改善箇所説明図

(代表機種：WA500-6の例)

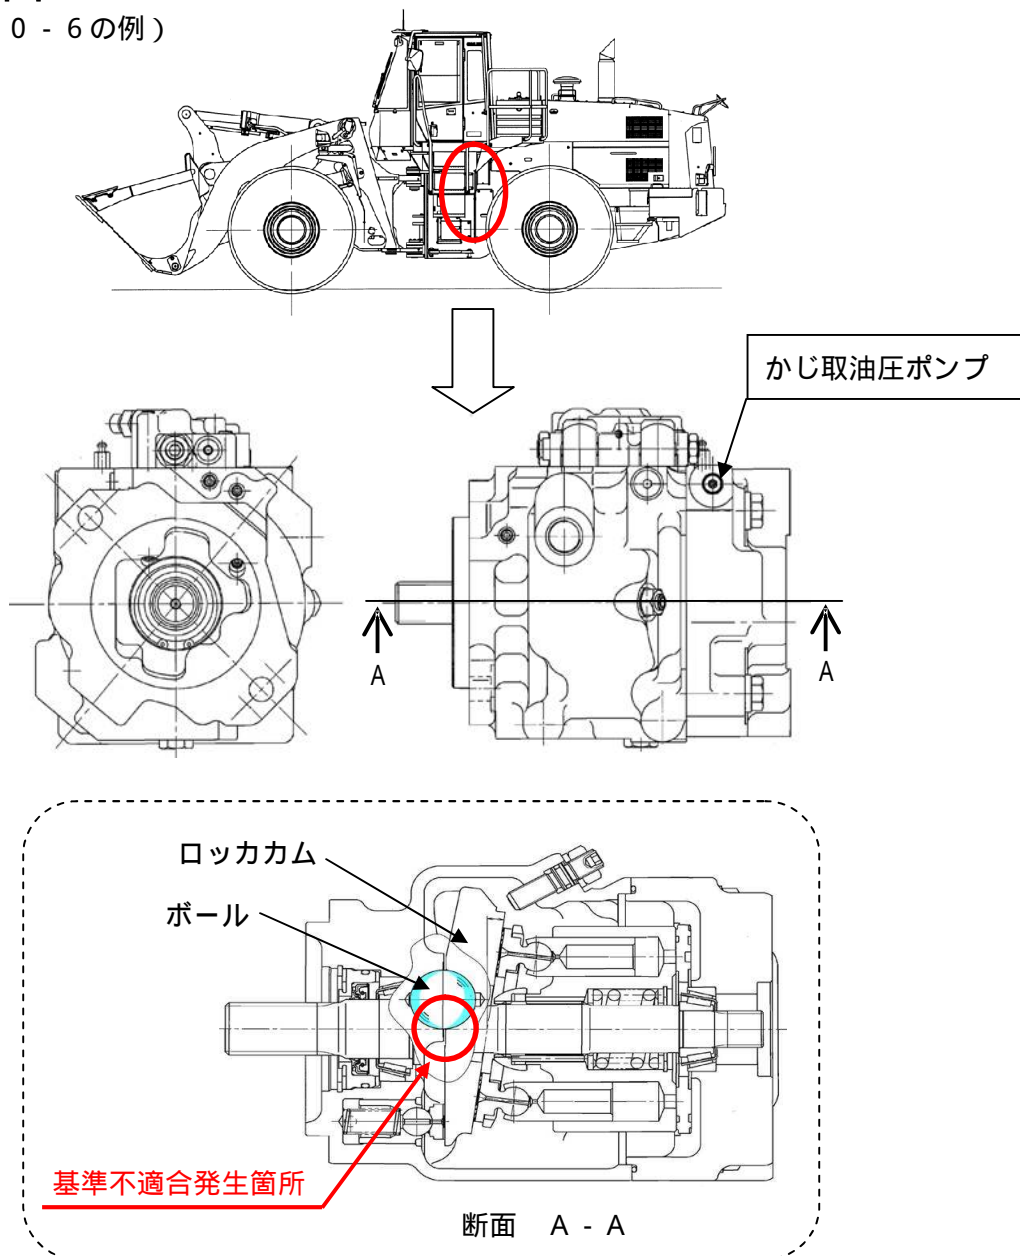
かじ取装置の油圧ポンプにおいて、油の流量を制御するロッカカムの支点となるボールの耐摩耗性が不足しているため、当該ボールが摩耗するものがある。そのため、そのまま使用を続けると、ハンドル操作に対する油の流量が徐々に減少し、最悪の場合、かじ取操作ができなくなるおそれがある。

改善措置の内容：全車両、かじ取装置の油圧ポンプを対策品に交換する。

識別：ポンプシリアルナンバーのプレート周囲を黄色ペイントで囲む。
